第7回明大通り沿道協議会 議事要旨

令和3年4月21日(水) 10:00~11:50

千代田区役所8階第1委員会室

街路樹移植に関する検討について

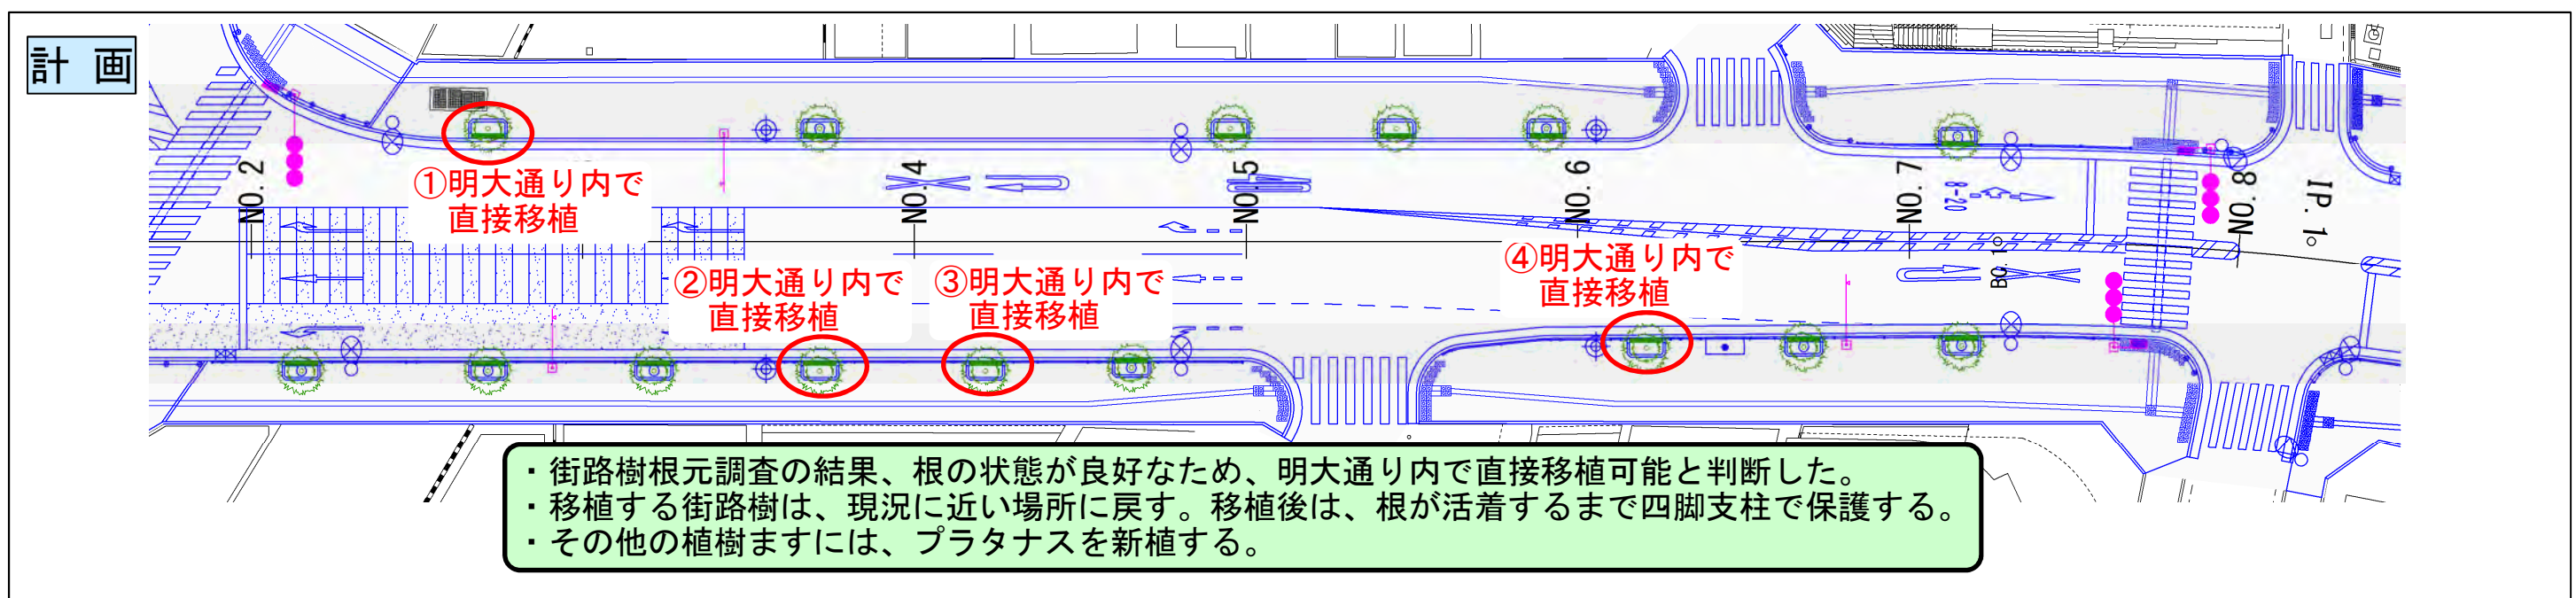
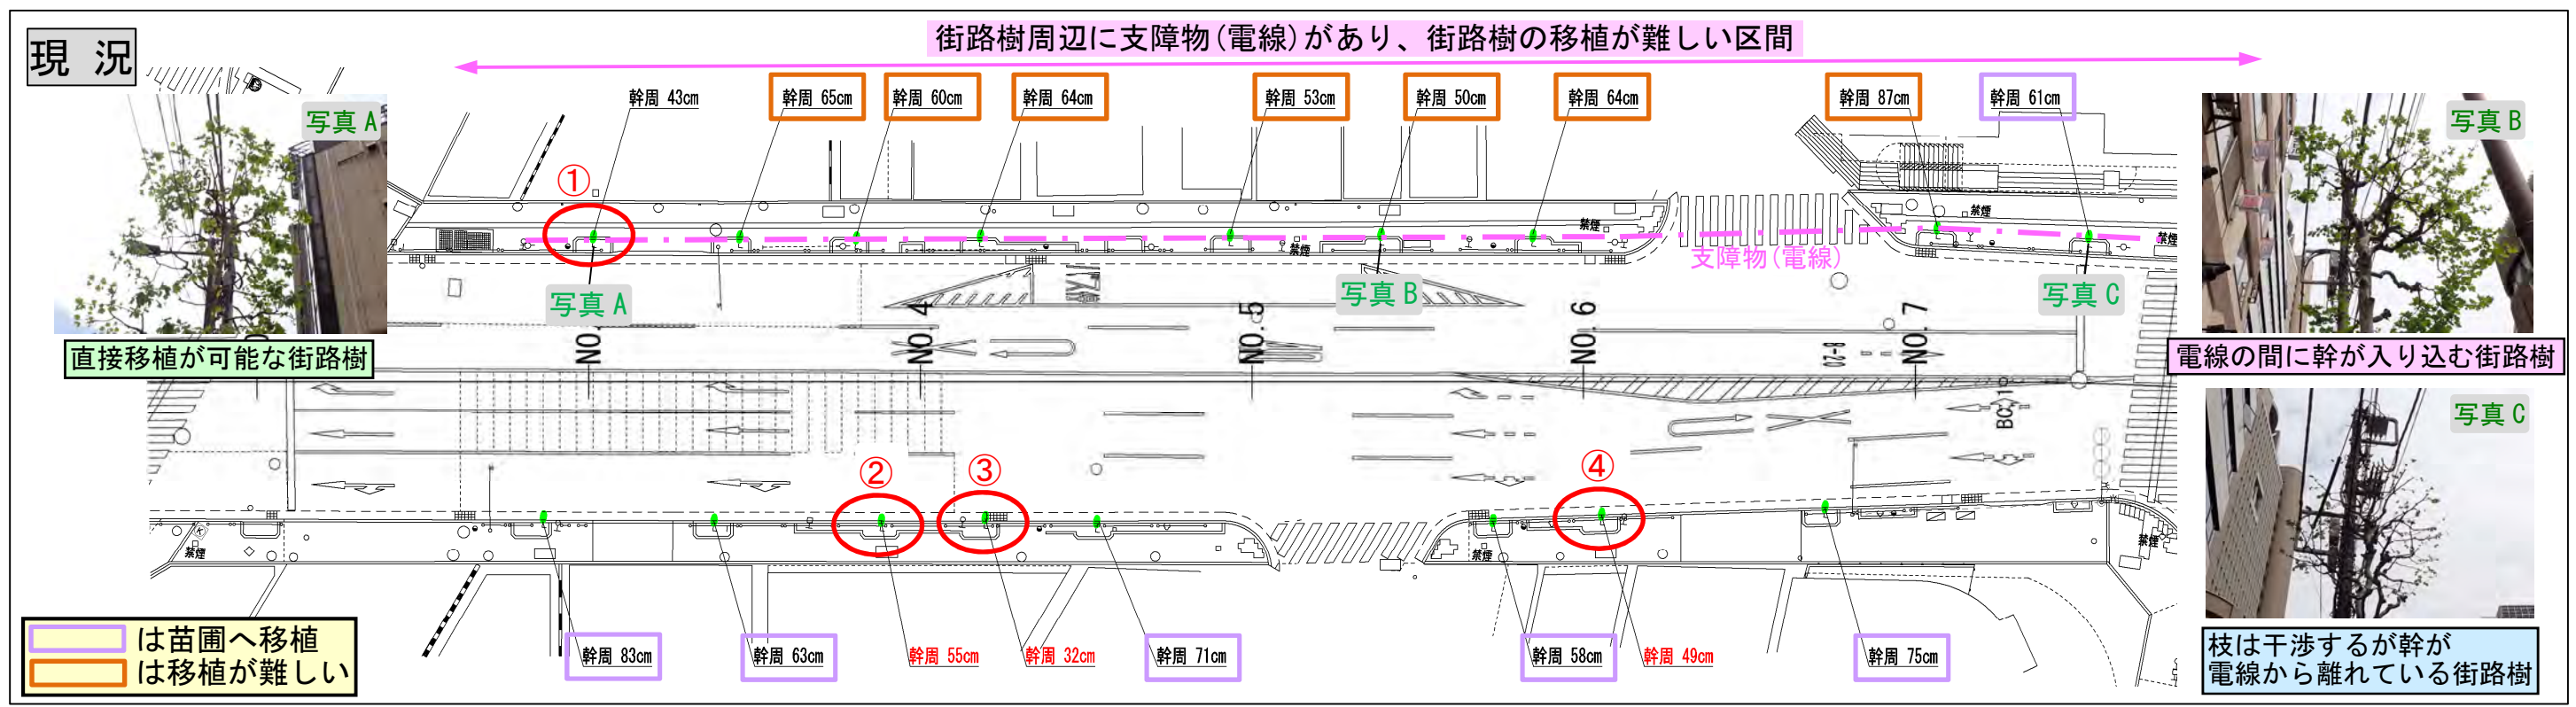
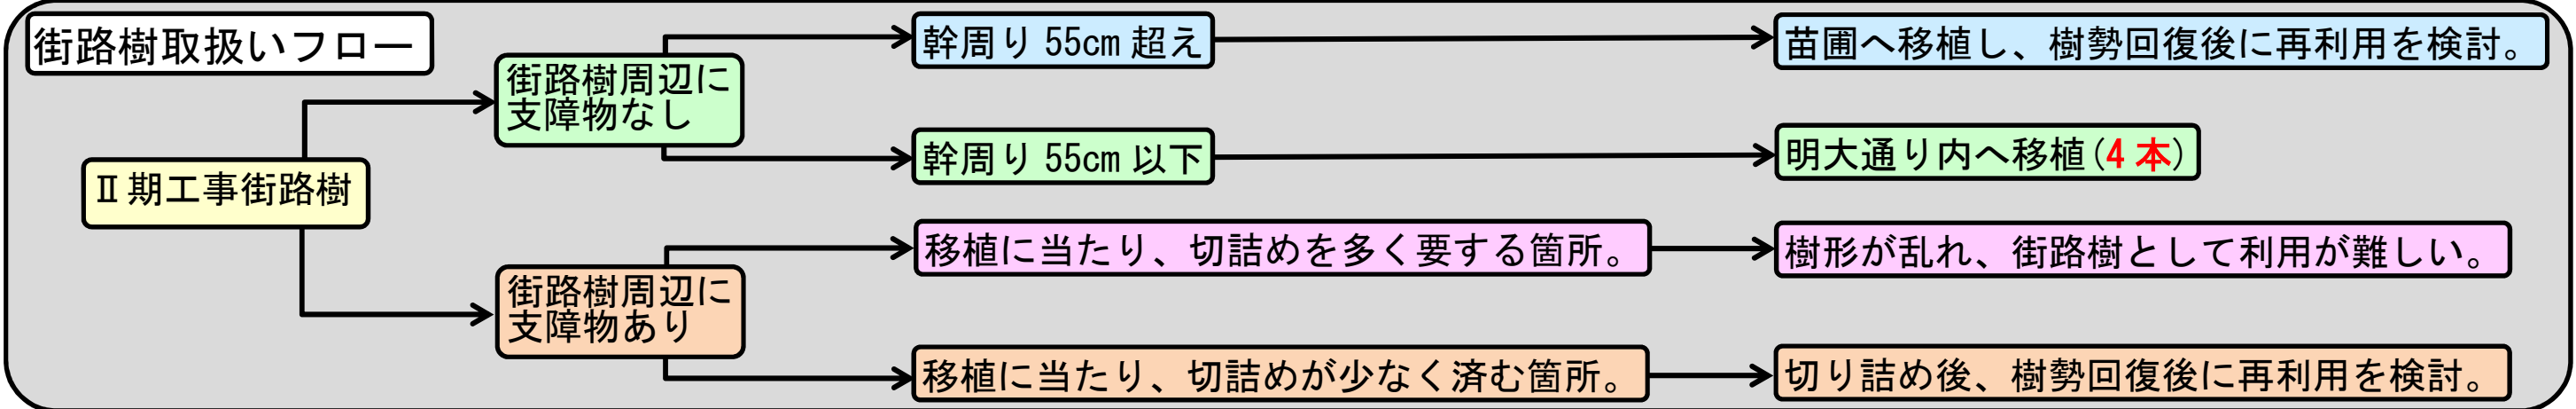
●議論の大前提となる所ですので指摘させていただきます。耐風性に関する街路樹の幹周り 55cm についてですが、実験の内容が有効であるために、例えば幹周り 55cm と 60cm 等の街路樹を同じ条件で実験を行う必要があると思います。

2021 年 3 月に改訂された街路樹診断等マニュアルに、支柱と幹周りの関係が記載されています。内容については、60cm までは三脚鳥居を使用し、幹周り 60cm を超える場合は四脚鳥居で対応する内容の記載があります。東京都のマニュアルですので、考慮してはいかがでしょうか。

加えて、移植する街路樹が倒木することについては、風受け抵抗を考慮する必要があるのでは、枝張りを考慮する必要があるのでは、幹周りは大きな影響が無いと思います。これまで、20 年 30 年と長い時間を掛けて育ててきた重要な社会資本を維持するためにも十分に考慮して欲しい。

●細かいことは詳しく分かりませんが、樹高 7.3m、幹周り 55cm 以下であれば、風速 45.9m/s に耐えられるとのことですが、街路樹の樹高は移植後に成長して高くなりますし、枝葉も茂るかと思えます。樹高が 9m、10m と大きくなった時に資料で挙げられました風速に耐えられないかと思えますが、このあたりについてどのように考えられているのか確認したいです。

●良く分からないことが多すぎるのですが、街路樹の倒木に関する情報はどこから引用したものであるのか、出所の分からない資料が使われますと直感的に違和感を持ってしまう。

●幹周り 55cm 以下で且つ四脚支柱を使用した実験について、様々な条件での耐風性の実験ですが、移植した大きな街路樹を対象とした実験でありますので、やぐら支柱や八掛け等の大型の支柱を使用した場合を重点的に行ったため、四脚支柱を使用して且つ幹周り 55cm という条件で工学的に確認されていたデータだったので参考とさせて頂いた次第です。

移植後の街路樹の維持については、専門家によって見解が様々ですので、千代田区としては最も厳しい意見を取り入れ、安全側で考えております。専門家から頂いた見解の中で最も厳しい四脚支柱の基準は、幹周り 50cm であり、今回設定した幹周り 55cm は、その厳しい基準に近い数値であることも設定理由として挙げられます。

●基本的に移植した時は、根鉢と言ってある程度の大きさに区切りますので、根が余り広がっていない状態となります。そのため、移植直後は風に対する抵抗力が一番弱い時期だと思います。移植後 3 年、5 年と時間が経過すれば、街路樹の根も広く張っていきますので、風に対する抵抗力もより強くなるものと思われま。強風による倒木の可能性を低くしたいので、街路樹引張試験の結果を基に、千代田区としては幹周り 55cm 以下の街路樹を移植の対象にしたいと考えております。

●まず、一点目の耐風性に関する実験の文献や論文についてですが、資料に記載が無く丁寧で無かったことを大変申し訳無く思います。論文に出されています移植街路樹の引き倒し試験による耐風性の実験事例を参照しまして、こちらはウェブでも公開されているのですが、もし確認したいとのことでしたら後程お渡しすることが可能です。

●2018年の10月に日本建築学会技術報告集の中に掲載された論文となります。明大通り内で直接移植する①から④の街路樹ですが、現況と近い位置に設置される植樹ますに移植を考えております。

街路樹の移植について(Ⅱ期工事①区間)

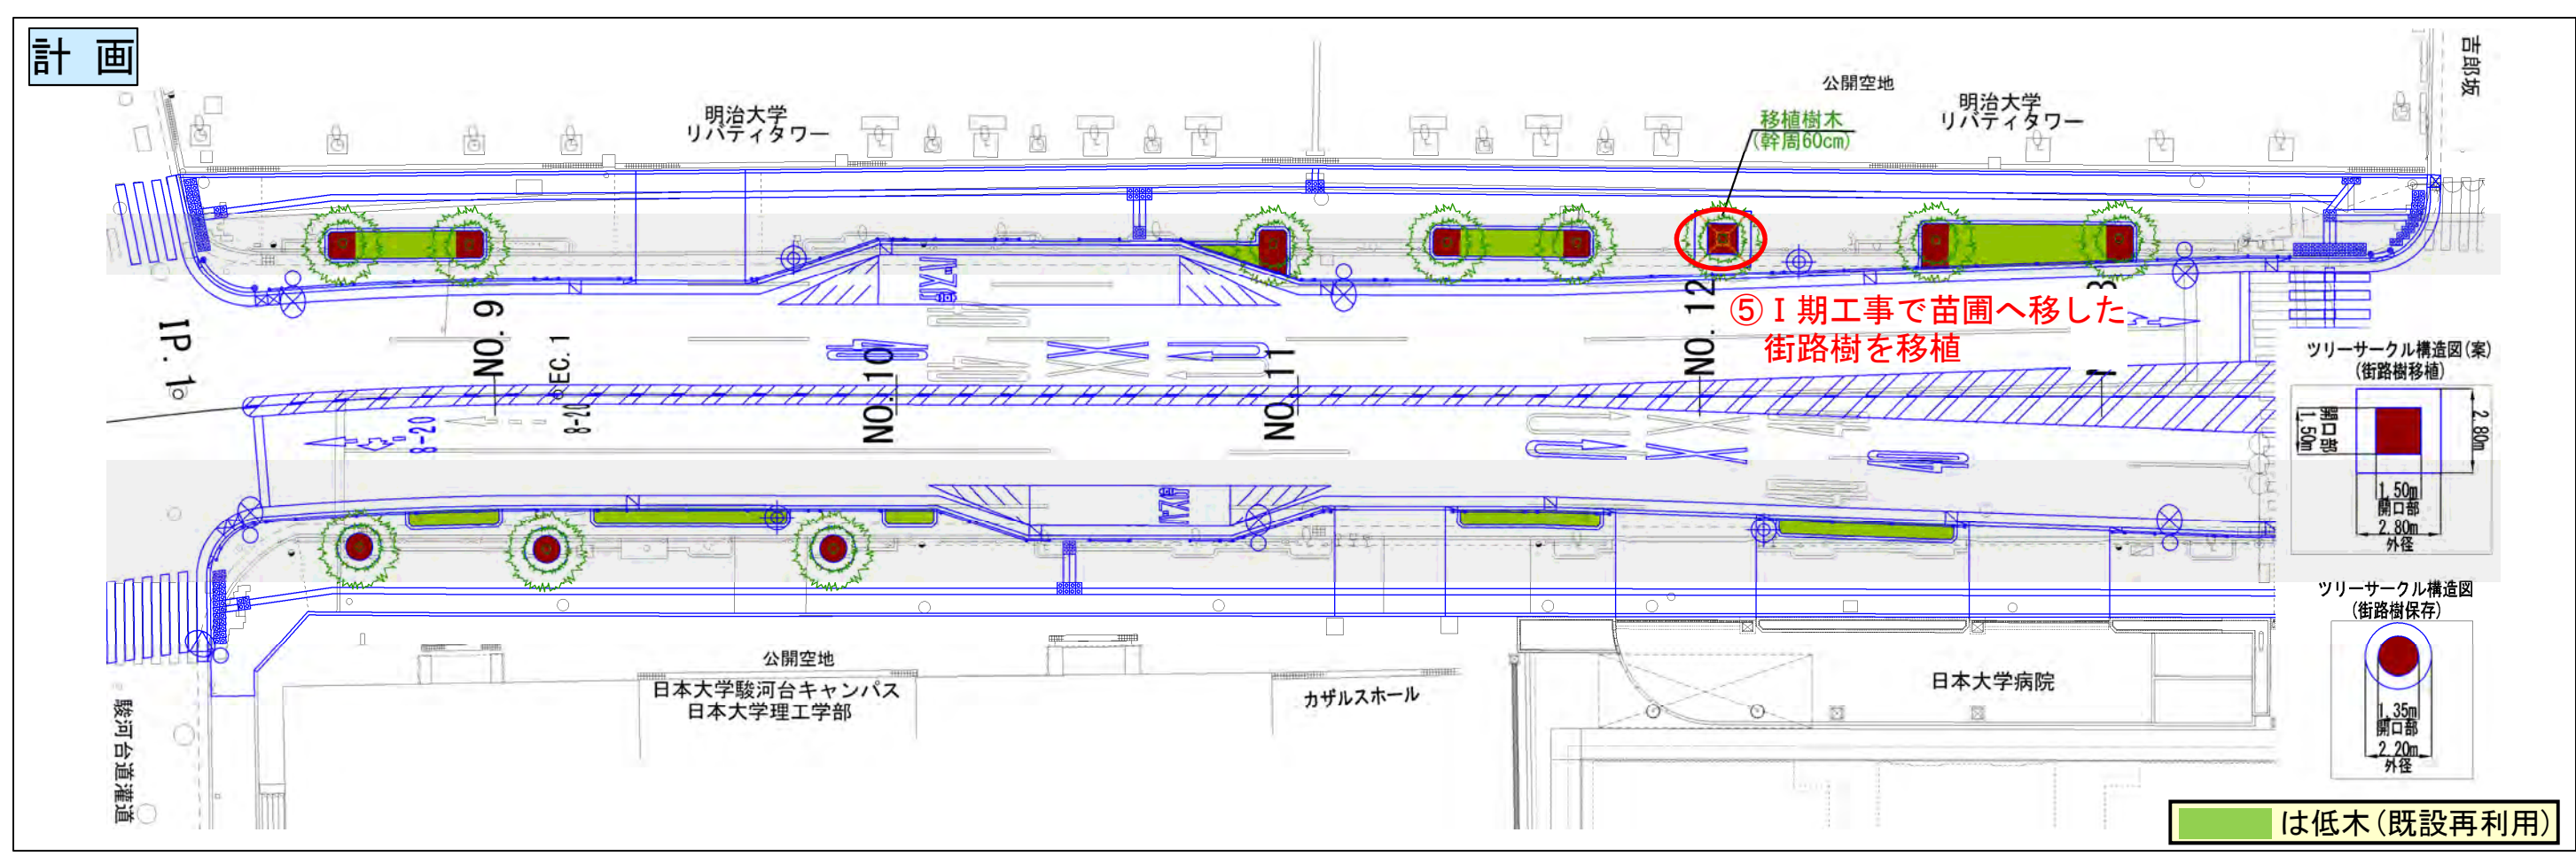
資料の計画図に明大通り内で直接移植とありますが、I 期工事区間の何も街路樹が植えられていない所に移植するのか場所が良く分からないので、明確に示してもらいたい。

●資料の何処に移植する予定なのか確認したい。

●資料は、現況と計画の2段で表現させておりますが、計画の方に赤丸で示しました①から④を現況に近い位置に直接移植する考えであります。

●現況の①にあります街路樹は、計画の①にあります植樹ますに移植します。

●本来は、現況の方に直接移植する旨の記載をすべきものを計画に記載しているということですね。現況の①に植えられている街路樹を計画の①の植樹ますまで少し左に移動するということですね。

●資料の書き方の問題ですね。この資料は、非常に複雑ですが、本来は現況に移植する旨の記載をして計画に移植した内容を記載するべきですね。

●その他の植樹ますには、プラタナスを新植する、と記載されていますが、何処に植えられるものか確認したい。

●図面に、新植を意味する表記が無いと分からない。

●本来、樹木を植える場所が 15 箇所ありますが、それぞれが新植であるか移植であるかを記載すると分かりやすくなるのではないかと、ということですね。資料の表現は、初めて見る人でも分かりやすくなるようお願いします。資料の内容について、これでご理解頂けたでしょうか。

●資料の見方についてですが、一番上に青色・緑色・ピンク色・オレンジ色で区別されていますが、オレンジ色は、切り詰め後に苗圃へ移植する内容の記載が抜けているのか確認したい。

●街路樹取扱いフローの色と図面の表記が対応しているのか確認したい。

●修正した資料を送ってもらえませんか。資料オレンジ色の切詰め後、再利用するという表記がおかしいと思います。これは、街路樹の伐採も含んでいるということでしょうか。よく千代田区が使う言葉なんだけれども、植栽を整理します、というものの伐採するとは言っていない、というようなこともあります。このような表現を使うことで、不信感が募ると思います。

●再利用が難しければ伐採する、と書けば良いじゃないですか。
現況に街路樹が2本植えられている区間は、計画で3本植えられています、現況は3本植えられていないのか確認したい。

●前回からも確認していることですが、何故現況に7本街路樹のある区間は、計画で5本まで減るのか。何故資料のNo.4付近に街路樹を植えないのか確認したい。乗入部が計画であるから、街路樹を植えないのではないか。情報を開示すべきと思う。再開発計画が現在進行していないので、街路樹を入れていないと言いましたが、計画の内容に変更が無いではないか。このようなことが過去から多くある。小川町三丁目再開発の要望書等が全て図面として出ているはずです。だったら、街路樹が植えてあると思います。

●一般にこのような事業の話では、計画の未確定な部分も含めて手戻りが無いように整備計画を練ることが通常です。ですので、今回の事務局としての情報開示の仕方に問題があると思うのですが、再開発事業に対して、賛否が分かれていると思います。再開発事業が保留と実施どちらに転んでも手戻りが無いよう計画を進めるべきだと思います。そのため、No.4 から No.5 の間に街路樹を植えないことは、再開発事業が実施される場合に自動車の乗入れが生じるので設置しないということは問題無いことだと思います。街路樹を植栽しない空間がある分、それを補填するような計画があっても良いと私は思います。そのため、No.3 付近に街路樹を一本計画することで補填することを提案します。

●資料 3-2 では、No.3 付近に街路樹が 3 本計画されているのに、資料 4-3 では街路樹が 2 本計画されていて数が合わないのですが、これはどういうことですか。

●赤丸で示した箇所以外にプラタナスを新植する考えです。

●今、委員 P が仰られていますのは、どのような形で再利用するかということですが、苗圃へ移植後に樹勢の回復を待って、公園や街路樹として再利用するという意味での表現です。電線が掛かる街路樹が合計で7本ありますが、移植する場合に切り詰めることで樹形が乱れてしまうことがあります。苗圃へ移植後に樹勢が回復して再利用出来るかが今のところ不明ですので、個別に確認と判断をしたいと考えております。

●現況は、2本植えられています。

●資料 3-2 の方が正しい計画案となります。不正確な図面で資料を作成したことにつきましては、大変反省しております。
